改善箇所説明図

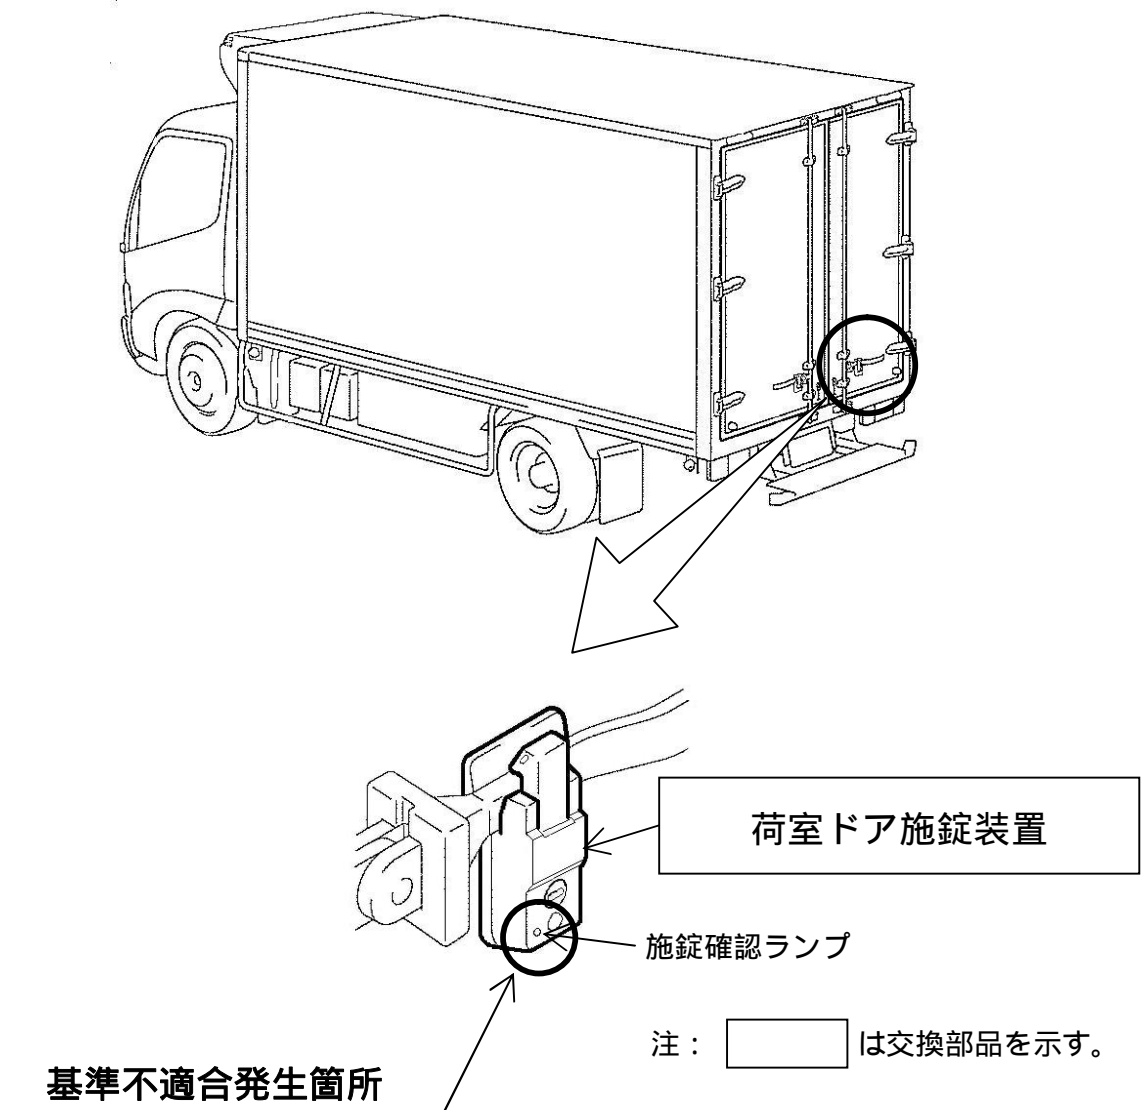
冷蔵冷凍車の荷室ドア施錠装置の施錠確認ランプの灯色が不適切なため、リモコンキーにて施錠装置を開錠した場合、当該赤色ランプが点灯した状態で走行することが可能であることから、道路運送車両の保安基準第 42 条で定めるその他の灯火等の制限に抵触する。

全車両、当該ランプの灯色を緑色にした対策品に交換する。

識別：改善実施済車両には荷室後部ドアロックストライカー右側に黄ペイントを塗布する。
